日本原子力学会標準「中深度処分対象廃棄物の放射能濃度決定方法の基本手順」に係る技術評価書案及び核燃料物質又は核燃料物質によつて汚染された物の第二種廃棄物埋設の事業に関する規則の解釈の制定案並びにこれらに対する意見公募の実施

令和6年1月31日
原 子 力 規 制 庁

技術評価書（案）及び二種埋設事業規則解釈の制定案の概要

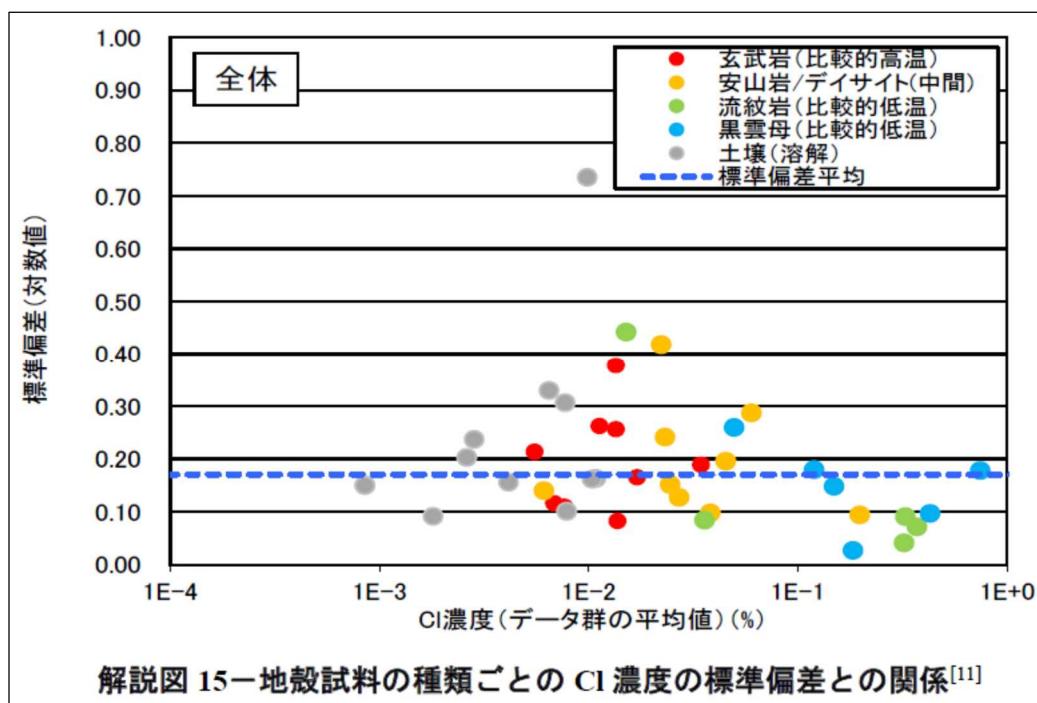
b) 「解説 6.7.4 材料の製造工程の影響の確認」において引用する「解説図 15—地殻試料の種類ごとの Cl 濃度の標準偏差との関係」の図中の凡例に示す安山岩、流紋岩及び土壌は濃淡が類似した丸印であり、区別しにくい。同図について、日本原子力学会は、以下のように説明している⁷⁴。

「解説図 15—地殻試料の種類ごとの C1 濃度の標準偏差との関係」は、凡例の記号を○表示だけでなく△や□等を組み合わせて識別容易な図にすることが望まれる。

発行済みの標準の記号は変えられませんが、元々、標準の原紙では、色で識別している図になりますので、この図を示します。

図 1群実効核反応断面積ライブラリの作成フロー

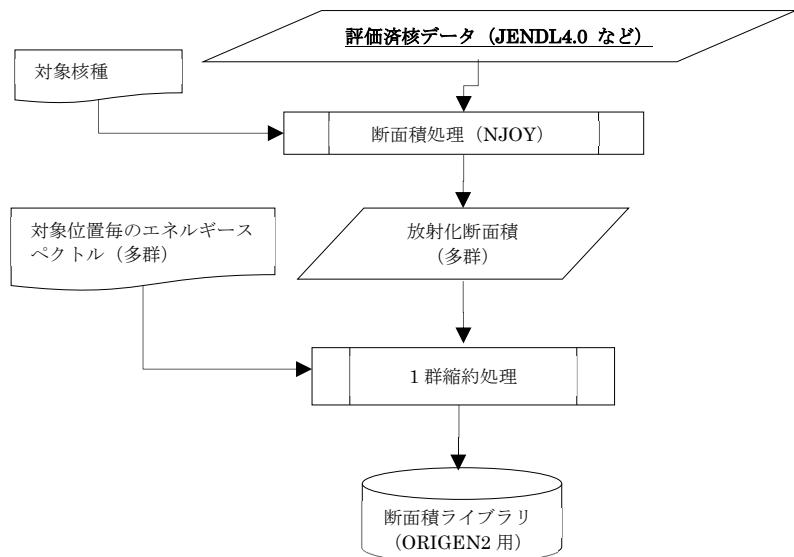
計算コードについては断面積ライブラリの更新等により、従前の計算コードが使えなくなることもあるので、計算に用いる核反応断面積の作成手順の記載を充実することが望まれる。

あります。断面積の作成フローを下図に示します⁸²。

図 I. 6 – SUS304 の元素分析データ及び濃度分布条件設定結果 (主成分 Fe 及び Ni の抜粋)

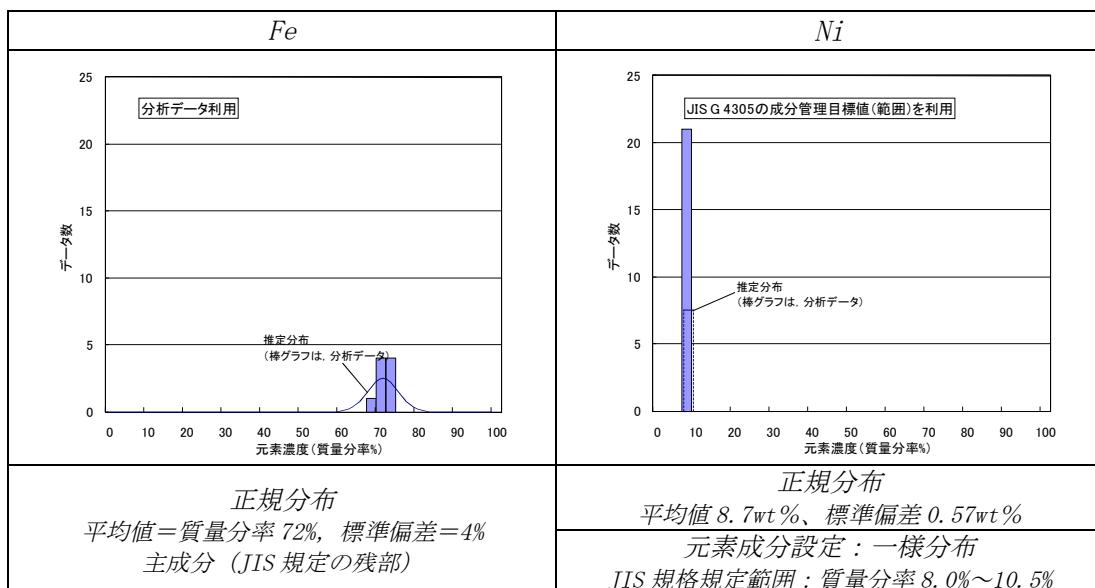
「4. 4. 1 元素成分条件の設定方法」④において述べたように、SUS304 材料の主元素 Fe については添加元素により化学成分量の上限及び下限は制限されているので、上記図 I. 6 に示す正規分布曲線の両裾 (<約 66.2%、>74.0%) がない分布となる。各元素の分布形状は対数正規分布、正規分布、一様分布等から適切なものを選択するとしても、存在を想定する微量元素を含めて、元素成分の制限値の範囲を超えないように分布を設定し、データの信頼性を確保できるように記載を見直すことが望まれる。

これに対して、主成分元素は JIS 規格によって製品の品質の許容性を示すための管理範囲が、Ni の場合比較的狭いため (Ni の場合：質量分率 8.0%～質量分率 10.5%)、下図のように、この管理範囲内で「一様に分布」していると設定することで、より濃度の高い領域の確率を高めて設定することが出来ますので、標準では、SUS304 の Ni の計算例に対してこの一様分布を適用しています。

表 D.6 例 3 検出下限値以下で分布を設定する場合のイメージ
(設定分布と推定分布を比較し易いように青破線の実際の推定分布を加筆しています)

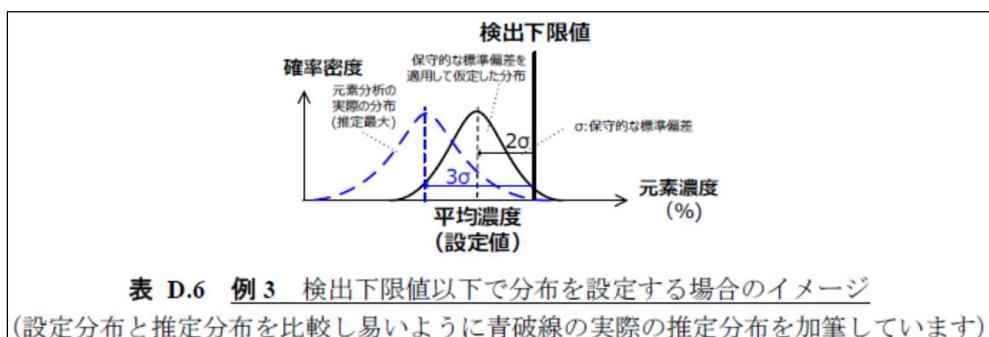
- h) 「表 D.5—元素分析データが非常に少ない元素の濃度分布条件設定方法」(別添1参照) 中の図「例2 検出最大値から分布を評価する場合のイメージ」について、1~2点の検出データから得られた濃度を「検出最大値(保守的)」として、推定分布の平均濃度(設定値)を検出最大値(保守的)の -2σ に設定している。

この方法が適用できるのは、検出下限値（以下「ND 値」という。）のデータ数が十分にある場合と想定されるが、そのデータ数について日本原子力学会は次のように説明している¹³⁴。

検出下限値をそのまま平均濃度として用いる方法が、第1の適用方法として考えられますが、この方法を適用した場合で、保守性が大きくなりすぎる時は、本項の⑥k)の回答に示す考え方を適用して、下図に示しますように、検出下限値より低い領域にある濃度分布を想定し、保守的に検出下限値より 2σ 低い値を平均濃度として用いる方法を示しています。

上図に示す推定される実際の分布(青破線)より高い濃度領域に入力用設定分布(黒実線)を仮定して、この分布に保守性を持たせるために、平均濃度の設定位置(通常、正規分布を示す場合は検出下限値から 3σ の位置に平均濃度があると想定

図 A. 1—理論計算法の適用基本フロー

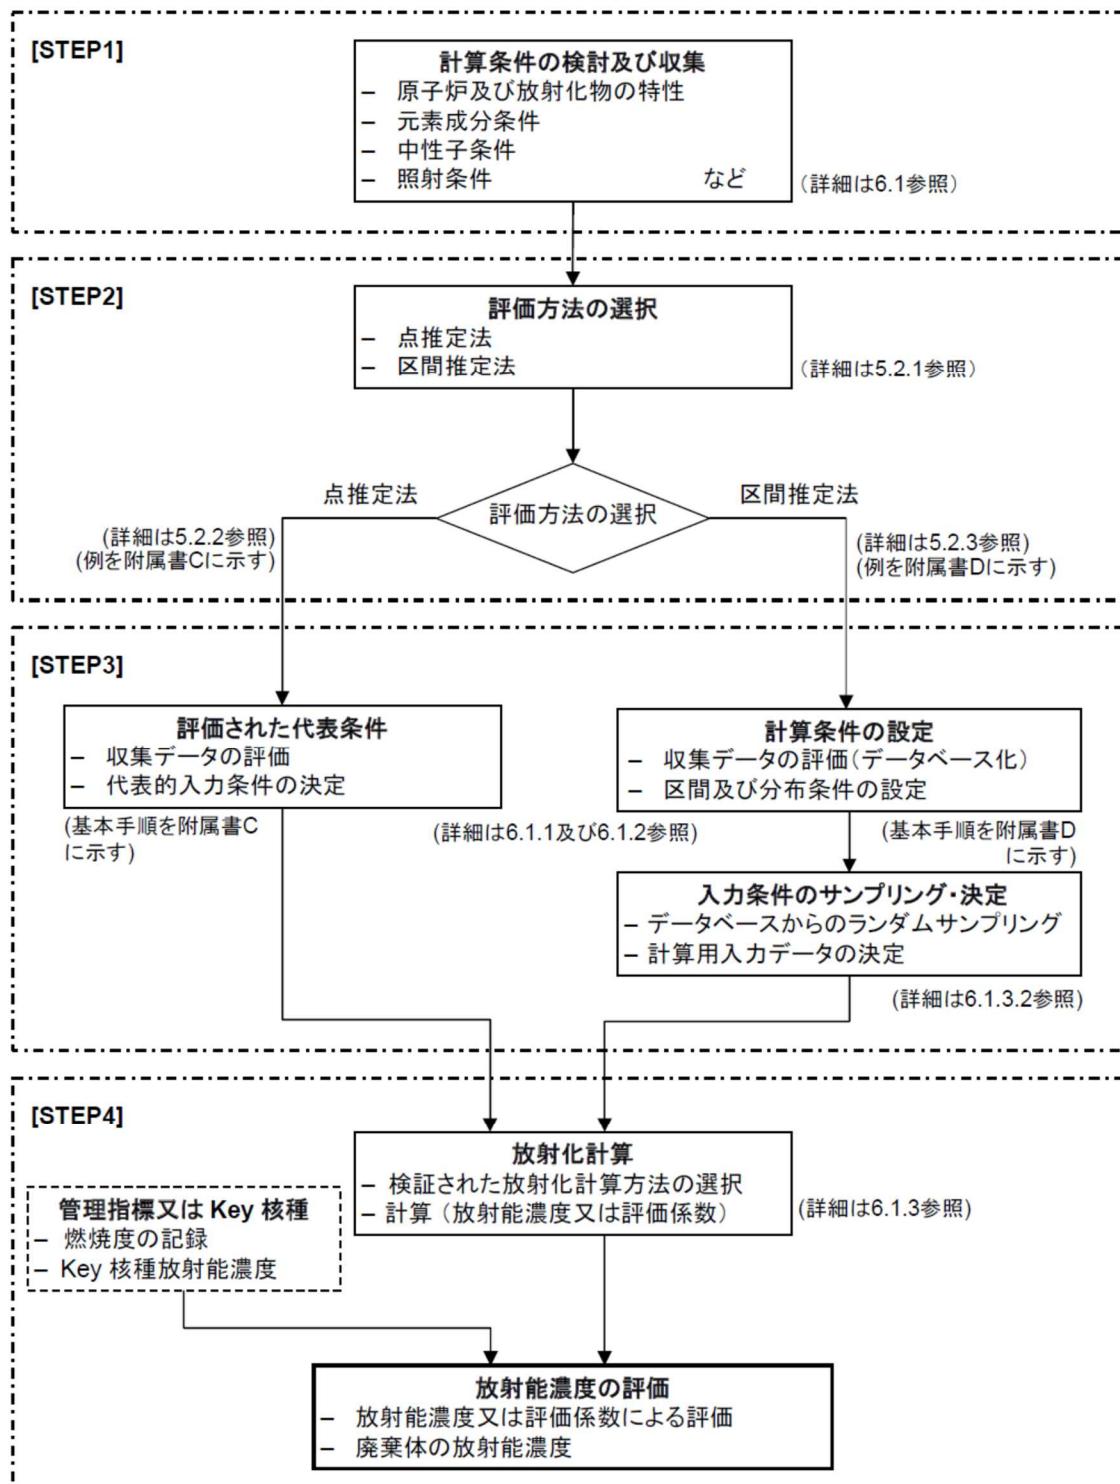
- ① 「A. 1. 2 STEP1：計算のための基本の設定」において、「対象とする放射化金属等の特性（幾何形状、元素成分条件など）、原子炉の運転条件（中性子条件及び照射条件）などの放射化計算に必要なデータを事前に収集する」と記載されている。「図 A. 1—理論計算法の適用基本フロー」（別添1参照）の該当箇所には、「放射化金属等の幾何形状」に代わり「原子炉及び放射化物の特性」が記載されている。「原子炉及び放射化物の特性」に関してどのようなデータを収集するのか、日本原子力学会は次のように説明している⁷⁵。

「A. 1. 2 STEP1：計算のための基本の設定」の規定内容と「図 A. 1—理論計算法の適用基本フロー」の内容が整合するよう見直すことが望まれる。

- ② 「A. 1. 5 STEP4：結果の提示」において、「適切な計算コードを選択し（中略）放射化計算を実施し、直接的に放射能濃度を算出するか、又は濃度比などの評価係数を計算する。」と記載されているが何をもって計算コードの適切性を確認するのか、また、「図 A. 1—理論計算法の適用基本フロー」（別添1参照）には「検証された放射化計算方法の選択」とあるが、どのように放射化計算方法を検証するのかについて、日本原子力学会は次のように説明している⁷⁶。

なお、「図 A.1—理論計算法の適用基本フロー」のフロー図が主で「A.1.2 STEP1：計算のための基本の設定」から「A.1.5 STEP4：結果の提示」までの各ステップの内容が従の構成になっているが、各ステップの内容を主とし、図は理解を助けるための参考とすることが望まれる。

図 D.1—区間推定法による放射化計算の入力データの基本設定フロー

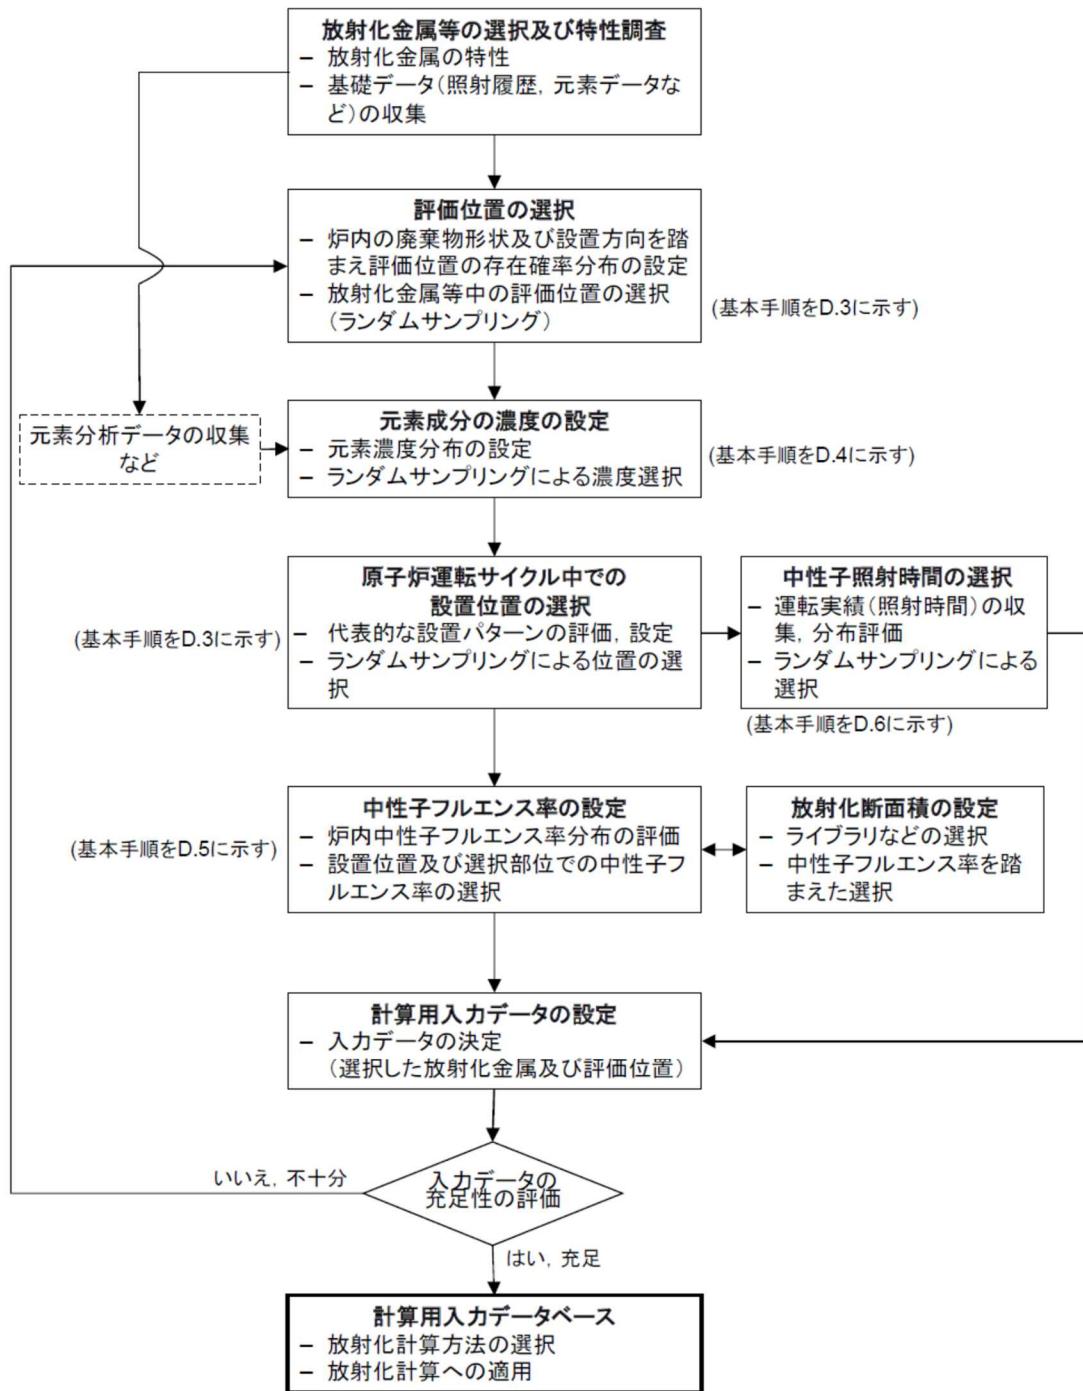
- b) 「D. 2 放射化計算の入力条件の基本設定フロー」において引用する「図 D. 1—区間推定法による放射化計算の入力データの基本設定フロー」(別添1参照)は、評価対象とする放射化金属等の元素濃度分布、中性子フルエンス率及び照射履歴を網羅する複数の入力条件を準備する区間推定法のための基本設定フローを示し、各入力条件の設定は「代表的な条件」又は「ランダムサンプリング」とされている。「最大放射能濃度を超えないこと」とした場合に必ずしも「保守的な条件」としなくてよい理由

- c) 「図 D.1—区間推定法による放射化計算の入力データの基本設定フロー」(別添1参照)において、「代表的な条件」と「ランダムサンプリング」を使い分ける際の条件及び同一の放射化金属等について、「代表的な条件」と「ランダムサンプリング」それぞれの手法で計算した際の計算結果の同等性について、日本原子力学会は次のように説明している¹¹³。

射化計算の入力データの基本設定フロー」を引用している「D.2 放射化計算の入力条件の基本設定フロー」の「b) 評価対象とする放射化金属等の内部における評価位置の選択（評価位置）」から「e) 中性子の照射時間の選択」までにおいては、ランダムサンプリングすると規定し、「図 D.1」においてもそれぞれランダムサンプリングと記載しているが、詳細に規定している「D.3 評価対象放射化金属等の評価位置の選択」から「D.6 照射条件の設定」までにはランダムサンプリングの記載は見当たらぬ。「D.2 放射化計算の入力条件の基本設定フロー」と「D.3 評価対象放射化金属等の評価位置の選択」から「D.6 照射条件の設定」間の整合性を図ることが望まれる。

- d) 「図 D.1—区間推定法による放射化計算の入力データの基本設定フロー」(別添1参照)の「評価位置の選択」の枠内に「評価位置の存在確率分布の設定」があるが、「D.3 評価対象放射化金属等の評価位置の選択」には記載がない。存在確率分布の設定方法について、日本原子力学会は次のように説明している¹¹⁴。

「図 D. 1—区間推定法による放射化計算の入力データの基本設定フロー」に示す「存在確率分布」の設定について明確にすることが望まれる。また、「表 D. 2—評価対象放射化金属等の内部における照射位置の設定に関する基本的な考え方」に示す「出現確率の分布」が同じものを指すのであれば用語を統一することが望まれる。

- e) 「図 D. 1—区間推定法による放射化計算の入力データの基本設定フロー」(別添1参照) でランダムサンプリングを行う場合の計算の繰り返し回数の考え方について、日本原子力学会は次のように説明している¹¹⁶。

図 G.3—元素成分条件（濃度分布）の設定方法の概念フロー

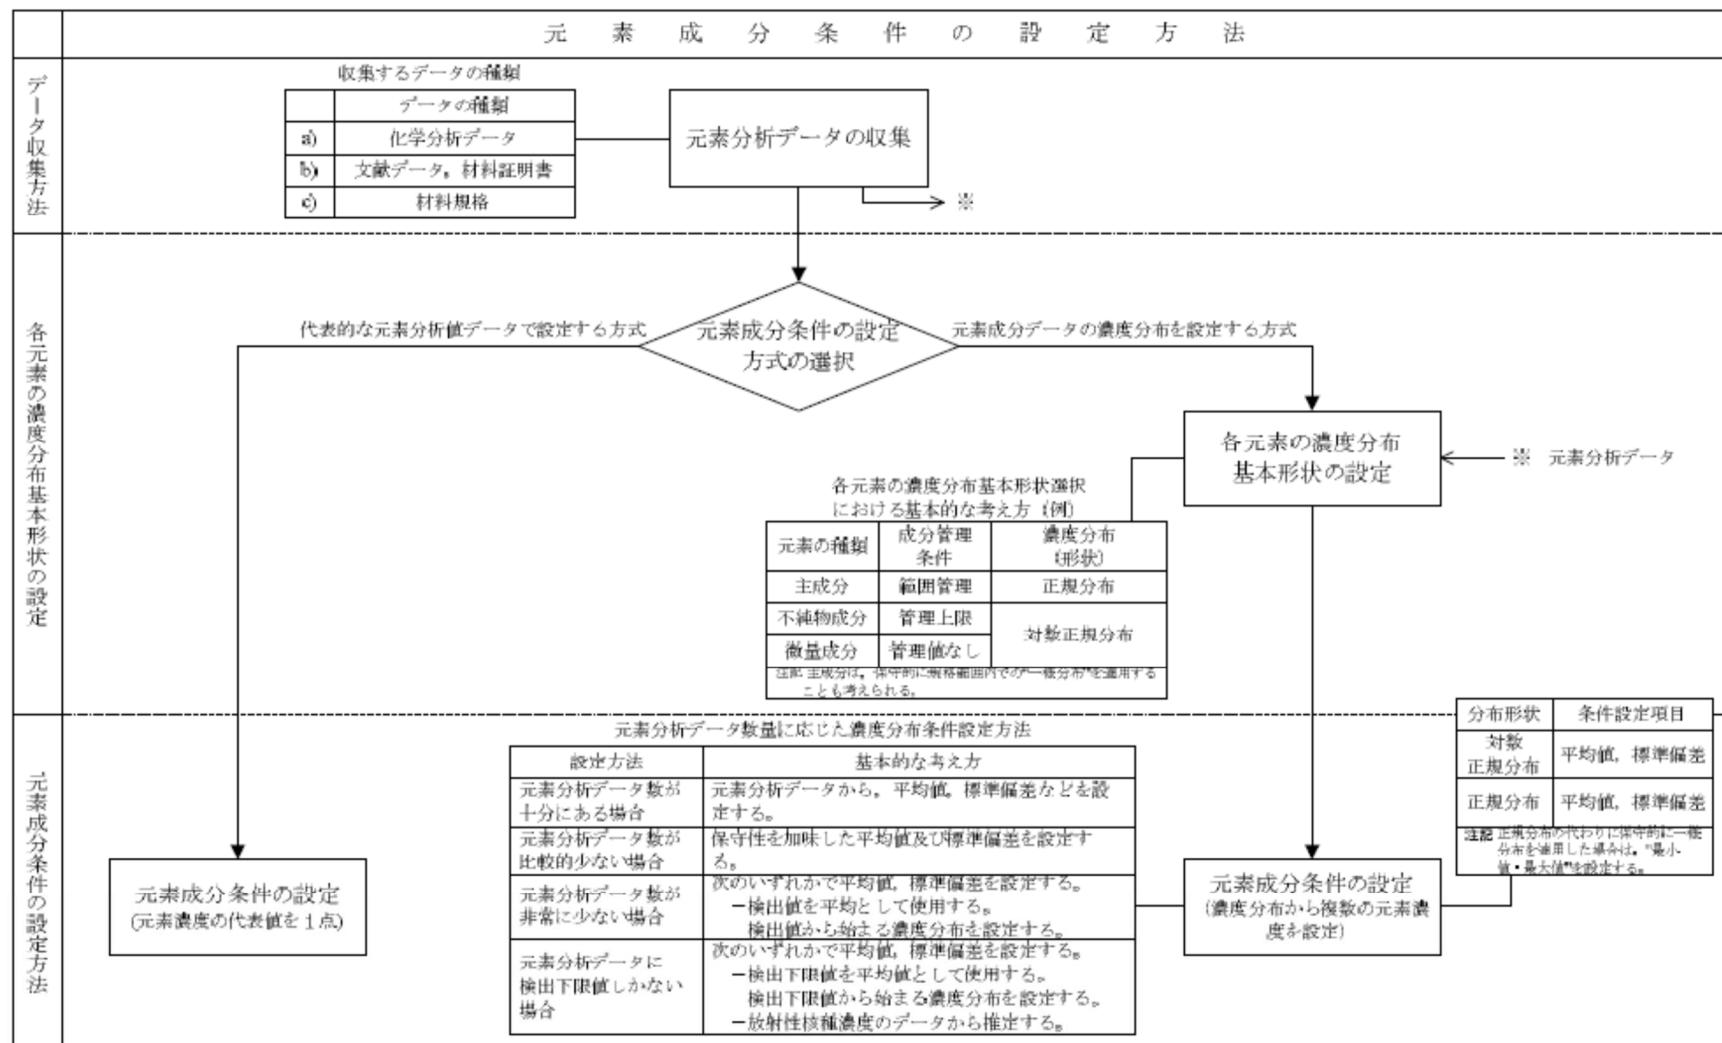
- j) 「G.1.2 元素成分条件の設定における考慮事項及び例」の「G.1.2.1 概要」に示す「図 G.3—元素成分条件（濃度分布）の設定方法の概念フロー」は、図中央部の「各元素の濃度分布基本形状選択における基本的な考え方」において、元素の種類は主成分、不純物成分及び微量成分に区分されている。材料特性改善のための添加元素は何に区分されるのか、日本原子力学会は次のように説明している¹⁸²。

図 G.5—BWR チャンネルボックスでの熱中性子フルエンス率軸方向分布の例

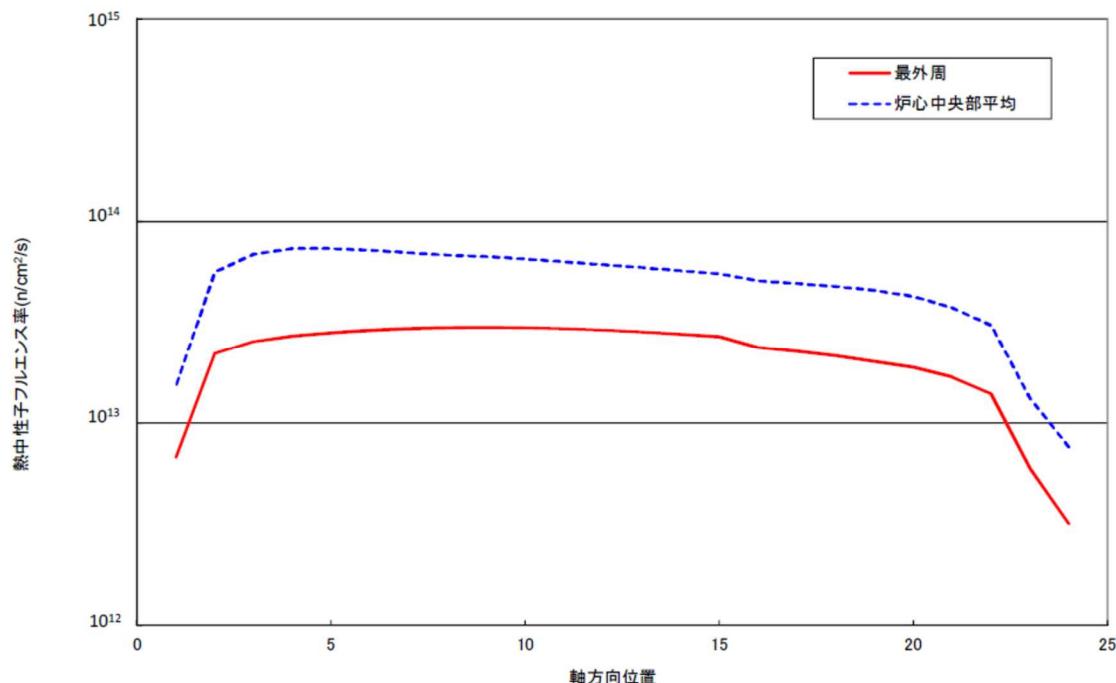
c-6.2) 「図 G.6—BWR チャンネルボックスでの高速中性子フルエンス率の熱中性子フルエンス率に対する比の例」の縦軸(高速中性子フルエンス率／熱中性子フルエンス率)の値は、「表 J.6—BWR チャンネルボックスの評価条件 (45GWd/t)」の熱中性子フルエンス率に中性子スペクトルインデックスの「高速群(FF)／熱群(FT)」比を乗じたものと相関があるように見えない(図 G.6 は右肩上がり、表 J.6 だと軸方向位置 23、24 で下がる)。表 J.6 と図 G.6 の関係について

上記 c-6.1) 及び c-6.2) をまとめて回答しますが、表 J.6 は換算係数法を用いる場合の計算例であり、管理指標として集合体平均燃焼度であるため、燃焼度変化に応じたノードごとに計算した中性子フルエンス率・中性子スペクトルを設定しています。一方、図 G.5 (別添 1 参照) 及び図 G.6 は特定の評価方法に限定しないときの計算例であり、代表燃料断面における中性子フルエンス率・中性子スペクトルを補正して設定しています。
